(仮称) 深谷通信所跡地公園整備事業及び
(仮称) 深谷通信所跡地墓園整備事業
環境影響評価準備書に関する補足資料

令和8年2月

横浜市

図 3-1 食物連鎖模式図 (準備書 p. 6. 2-100 図 6. 2. 3. 2)

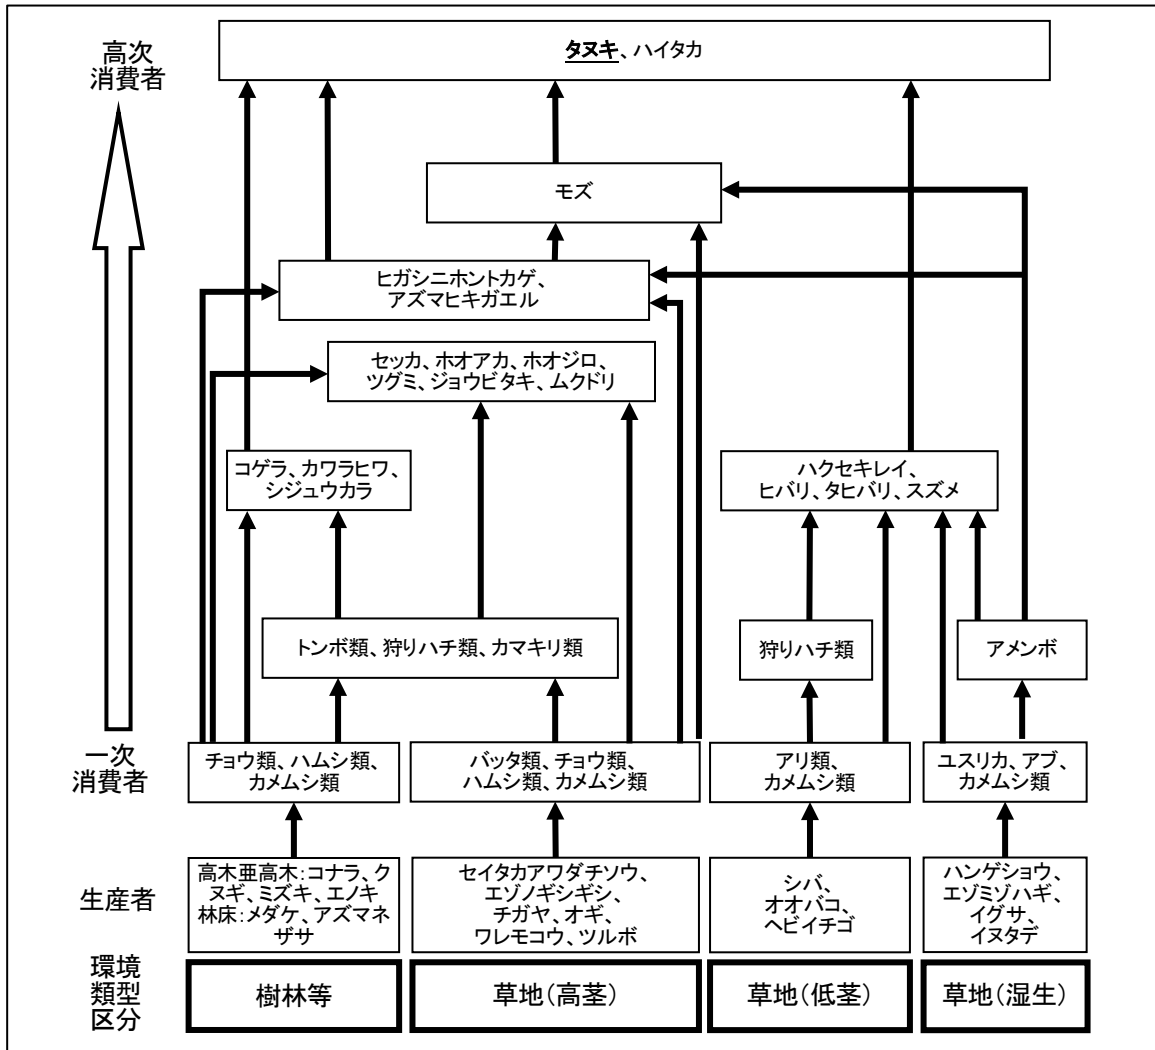
哺乳類を調査していて、例えば哺乳類の注目種を選んでいないであるとか、あるいはアカネズミが出ていたりしますけれども、周辺の樹林とのネットワークの中で損なわれるような生息環境というものが無いのかというようなことについて、少し情報が無いのではないかと思います。なぜ哺乳類が注目種に入っていないのか、食物連鎖に対して影響が考慮されていないのかというところをお伺いできればと思いました。

生態系では、準備書でお示ししている図 3-1 のとおり、当該地域における食物連鎖の関係の中で、対象事業実施区域内では高次消費者としてタヌキが生息しており、その中で生息環境の変化に伴う影響の程度や食物連鎖関係の変化に伴う影響の程度について予測を行っています（表 3-1 及び表 3-2 参照）。なお、供用時の予測結果の記載に一部誤りがありました。評価書では表 3-2 (2) のとおり修正いたします。

図 4-1 バス路線図
（準備書 p.3-53 図 3.2.7.2 を更新）

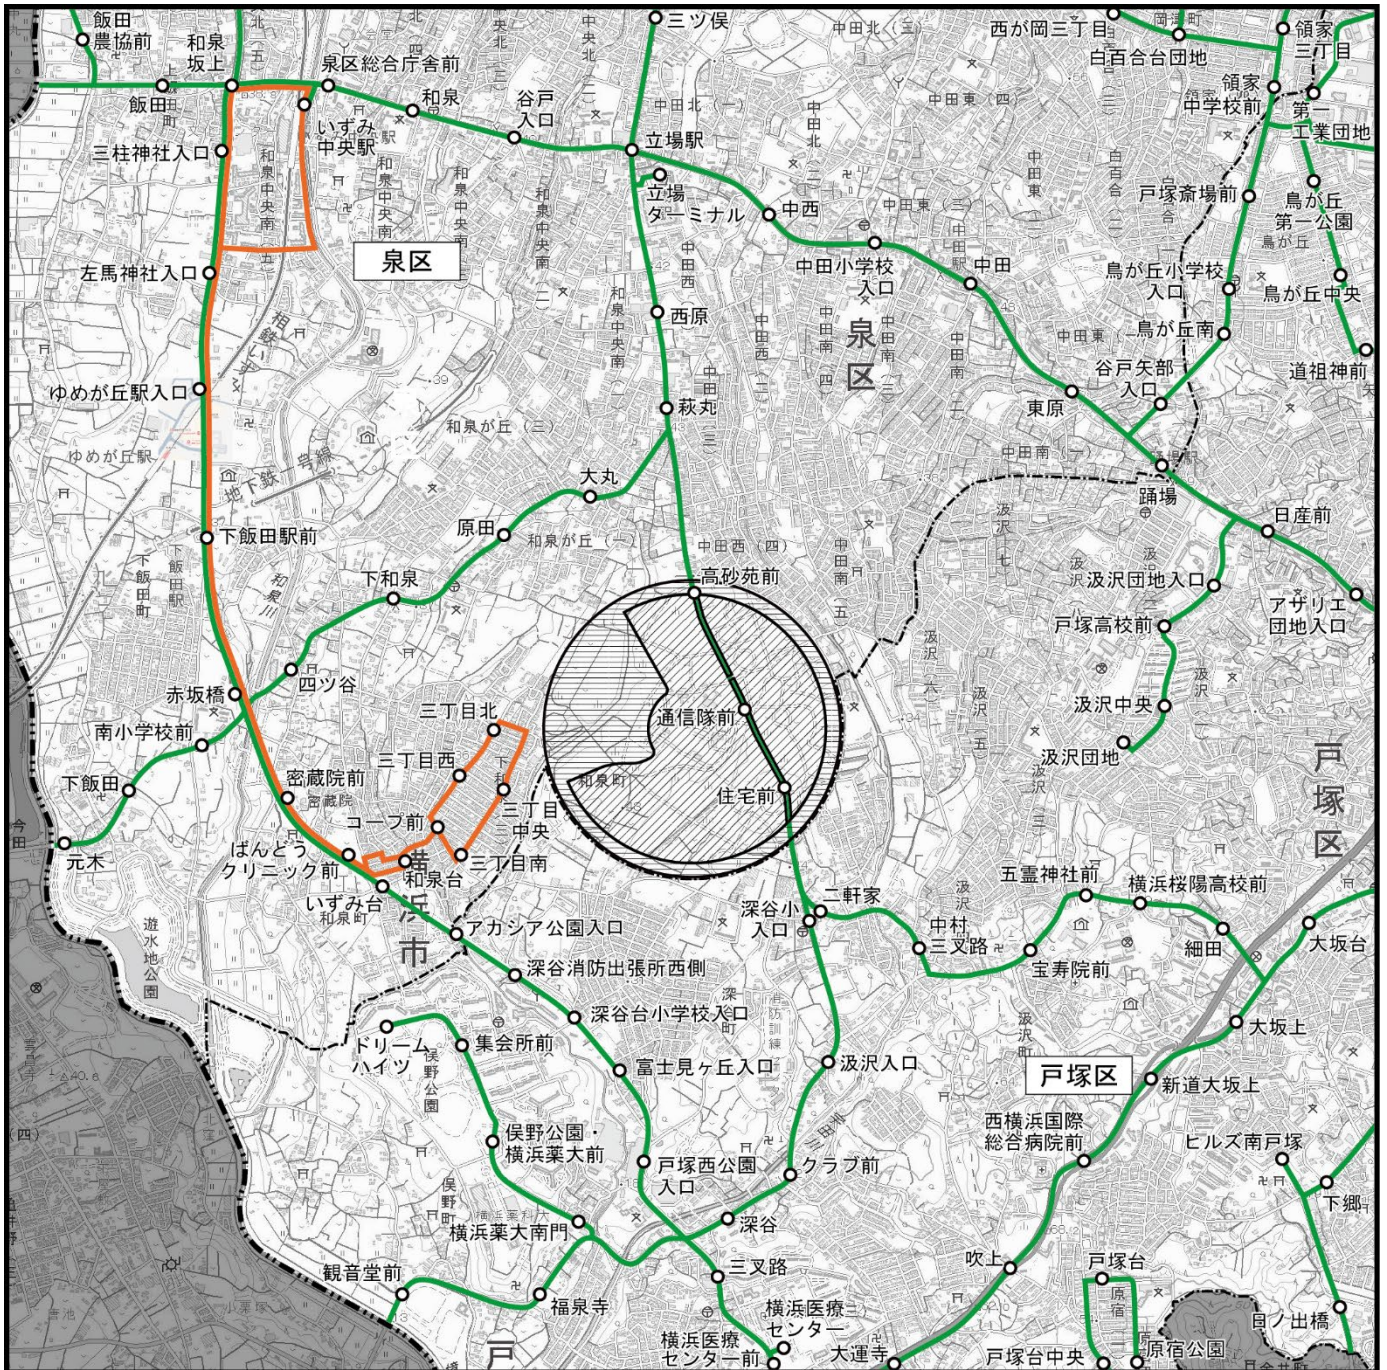
大気（質）、騒音、振動、地域社会に関して、供用時の問題を解決するために、公共交通機関の利用を各種媒体で呼びかけるということになっています。この実際の供用時はしばらく後の話なので、今から予測は難しいかもしれませんが、公共交通機関はバスを指していると思うので、現状、どこからのバスが何本くらい通っていて、実際に施設利用者さんにそのバスを利用していただけの可能性がどのくらいあるのか、あるいは本数等が少なく、利用が期待できない場合に、将来増発の可能性はあるのか。その公共交通機関、実際に利用できるかどうか、その辺の見通しについて教えていただきたいです。

調査区域におけるバス路線は図 4-1 に示すとおり、天台観光、神奈中バスの2社が運行しています。来園者の利用が予想される高砂苑前から住宅前バス停は、立場ターミナルから戸塚バスセンター、立場ターミナルから大船駅西口（俣野公園・横浜薬大前経由と田谷経由の2路線）の3路線のバスが運行しています。来園者の利用が予想される、日中（8時台から17時台）に高砂苑前から住宅前バス停に停車するバスの本数は表 4-1 に示すとおりです。

表 5-5 (2) 景観の変化 (No.25 : 河川下流 (上流側) 【着葉期】)
(赤字：準備書からの変更箇所)

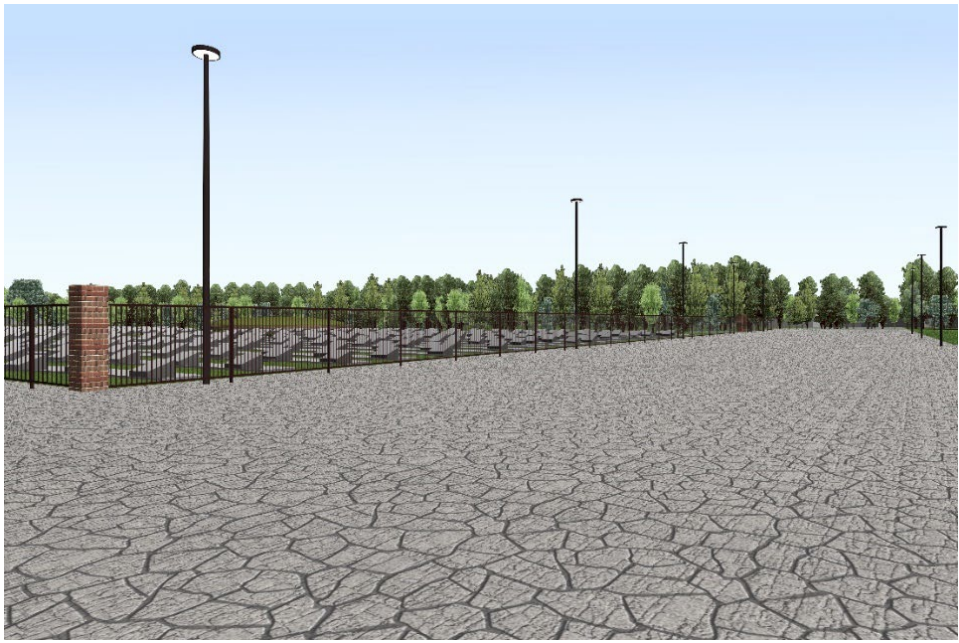
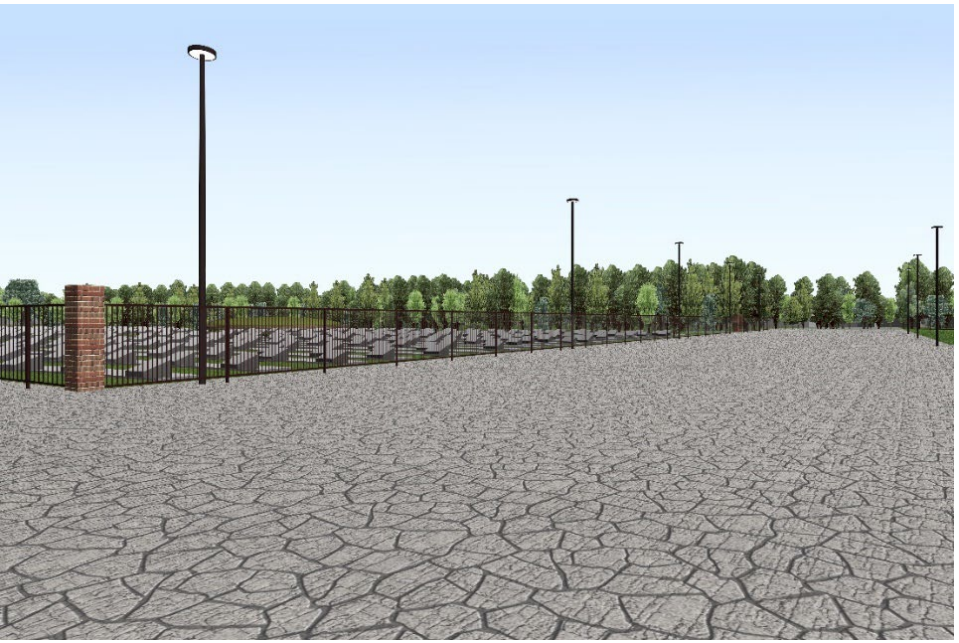
圍繞景観に対する評価をさせていただいてまいり、自然性などの観点での評価もいただいているのですけれども、多くが「(周辺) 景観との調和は保たれる」という表現になっています。圍繞景観においても、正面に競技場などの構造物がある状態で周辺景観との調和が保たれるという評価結果になっているのですけれども、圍繞景観を別の場所でどのように享受することができるのかという観点で、もう少し広域的に考える必要があるのではないかと思います。準備書の6.14-31ページなどでは、圍繞景観自体が改変で見えなくなる状況でも「(周辺景観との) 調和 (は保たれる)」と表現されているのですけれども、そういったところはもう少し保全措置による圍繞景観の享受の可能性を述べていただいた方がよろしいのではないかと思います。

東側はかなりフラットな施設が配置されて、地形的な変化がありますので、景観に対して、やはりどのように見えるのかということが大事な方角だと思うのです。それに対して、もう少し具体的な高さに関する情報を出していただけると良いと思っております。

<p>【現況】 令和 4 年 8 月 3 日撮影</p>	
<p>【供用時】</p>	
<p>景観の変化</p>	 <p>対象事業実施区域内の草地や樹木を改変、三面張りの河川（水路）が流れるくぼ地が埋め立てられ、墓園の駐車場が整備されるため、眺めは大きく変化すると予測します。 ただし、草地を設け、高木を植樹する等、対象事業実施区域内に緑地を創出し、可能な限り周辺の眺望景観との調和を図るよう努めます。</p>
